PAYSAGES ET ENVIRONNEMENT

M. le commissaire enquêteur,

Les centrales solaires doivent-elles se faire sans prendre en compte nos paysages et notre environnement ?

❶ Vue 1 du porteur de projet RWE

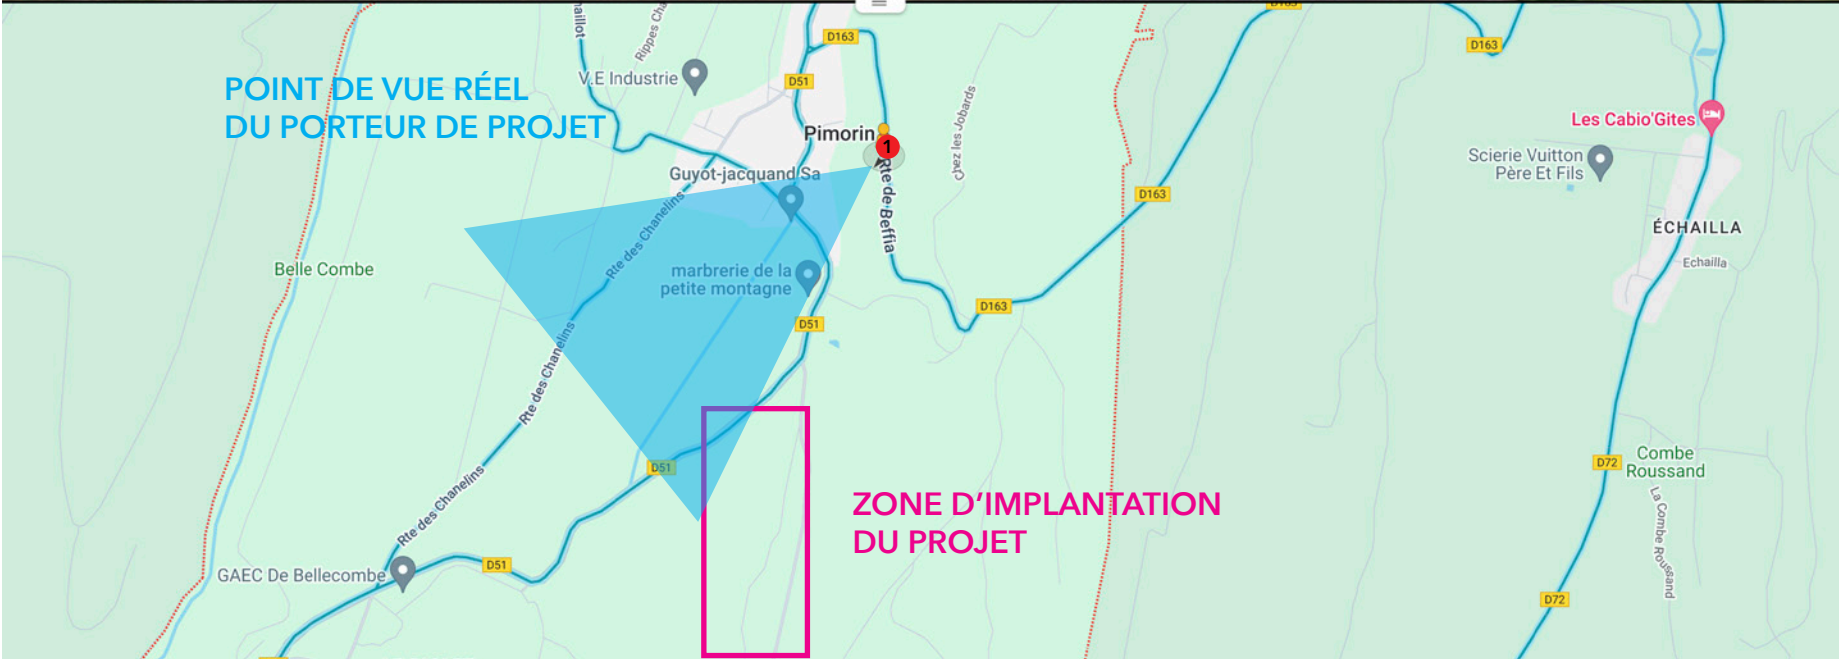
Prise depuis la route menant à Orgelet. Ce point de vue aurait été intéressant pour une implantation de la centrale versant Ouest, entre le GAEC Chamouton et V.E. Industrie (**cf. google map**).

Or la centrale se trouve au Sud du village, sur une colline qui sera bien visible depuis ce versant Ouest justement. C'est donc l'opposé de ce point de vue et l'inverse de ce qu'il aurait fallu faire pour montrer l'impact paysager.

Ici, la centrale se trouve à gauche, derrière les arbres au bout de la route (qui monte, ce qui n'arrange rien pour voir de l'autre côté).

● Peut-on se poser la question d'un tel choix assez inutile en définitif ?

N'y-a-t-il pas une volonté délibérée de minimiser la visibilité de la centrale depuis le village ?

Les points 1 et 2 sont identiques, à 20 m près, quel intérêt ?

② Vue 2 du porteur de projet RWE

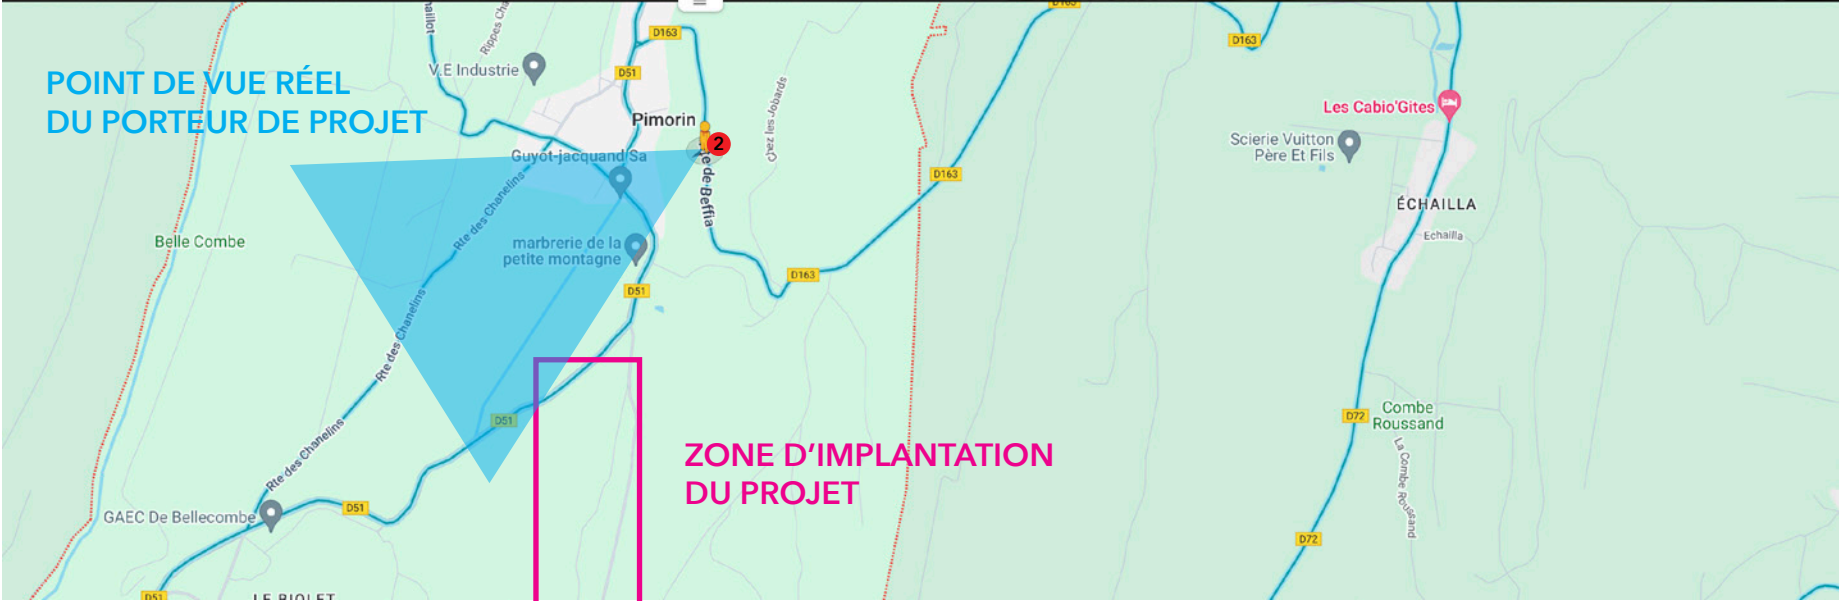
Ce point de vue se situe à 20m plus haut sur la route que le point 1... Sur le même versant Est par rapport au village et d'où la centrale n'est effectivement pas très visible, voire même pas du tout visible au regard de la montée et de la végétation, en «Contre-plongée», prise de vues faite de bas en haut.

- N'y-a-t-il pas d'autres points de vue plus intéressants dans le village pour ne pas avoir créé un point de vue différent du 1er ?

- Y-a-t-il un manque de savoir-faire ou une volonté délibérée du porteur de projet de masquer l'impact paysager et la visibilité de la centrale depuis le village ?

De toute évidence, ce travail n'est pas sérieux et tout au plus bâclé.

L'angle de l'objectif donne une impression d'éloignement de la colline.
Le point de vue choisi est également bien au nord du village.
Qu'en pensent les habitants du SUD dont la vue sur la centrale est bien visible ?

3 Vue 3 du porteur de projet RWE

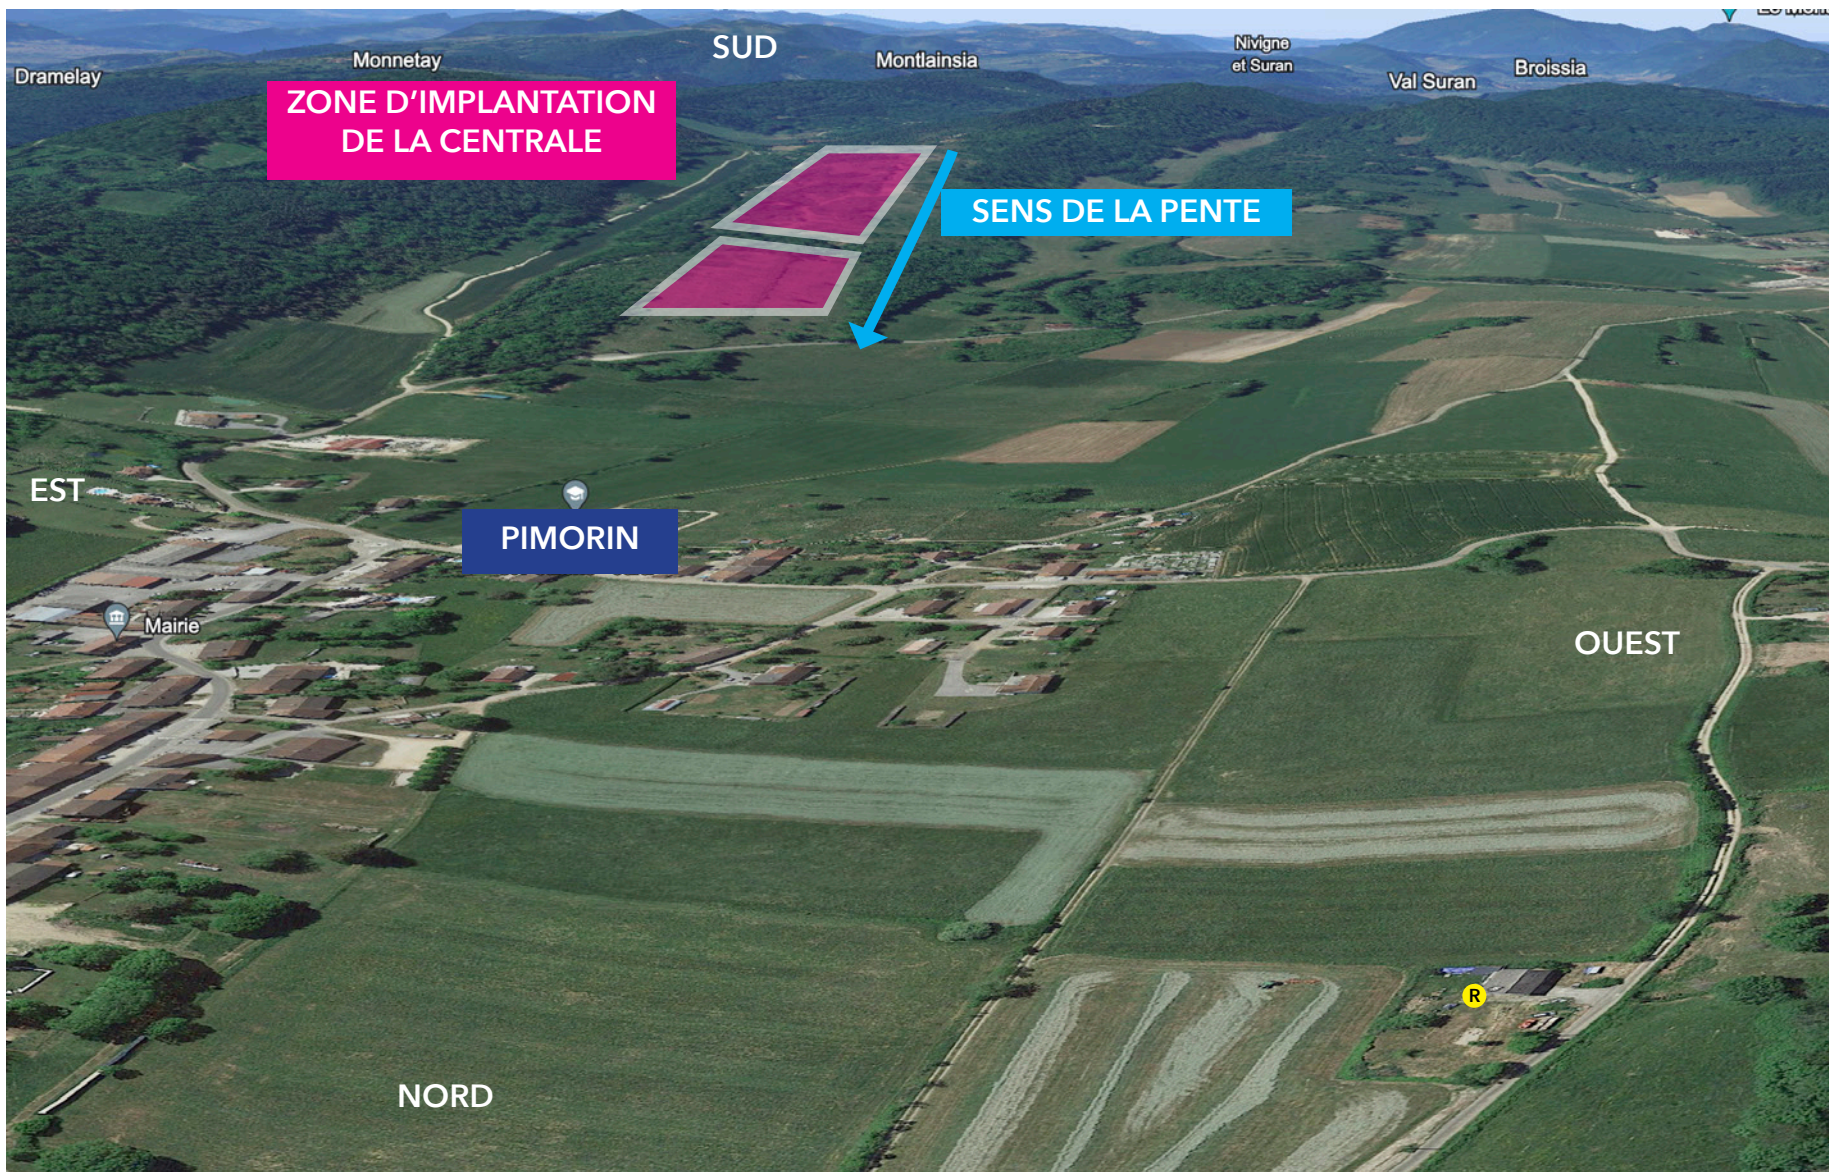
Un point de vue du bon côté (versant Ouest) pour voir la centrale depuis le village.

Cependant, l'utilisation d'une image panoramique et d'un objectif grand angle a pour résultat l'impression d'un éloignement du site prévu pour l'implantation.

En effet, l'homme a une vision proche d'un objectif 30mm à 50mm. Ce qui aurait pour conséquence de montrer que le site est très proche du village.

De petites images, en format panoramique (< 24mm) ne sont pas idéales pour visualiser la centrale. Même sur un écran 27' en plissant les yeux, nous avons du mal à voir où se situe la centrale.

- Y-a-t-il encore un manque de savoir-faire ou une volonté délibérée du porteur de projet de minimiser l'impact paysager et visuel de la centrale depuis le village ?
